Dodatek č.1 smlouvy o dílo

Akce: „Přístavba Waldorfské mateřské školy Turnov“

Změny jsou uvedeny ve Změnových listech č.01 až 07, které jsou nedílnou součástí tohoto Dodatku.

Příloha č.1: ZL005

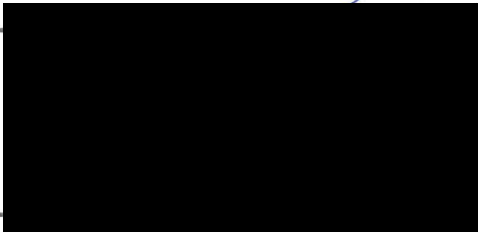
PD neřešila odvodnění kondenzátu z rozvodů VZT do kanalizace. Dodavatel stavby tyto odvody kondenzátu doplnil, a SDK opatřil revizními dvířky.

PD neřešila tepelné izolace svodného potrubí odvodnění střechy. Chybějící tepelná izolace by způsobila vytváření kondenzátu na tomto potrubí, což by způsobovalo degradaci SDK stropů. Proto dodavatel stavby doplnil tyto svody tepelnou izolací.
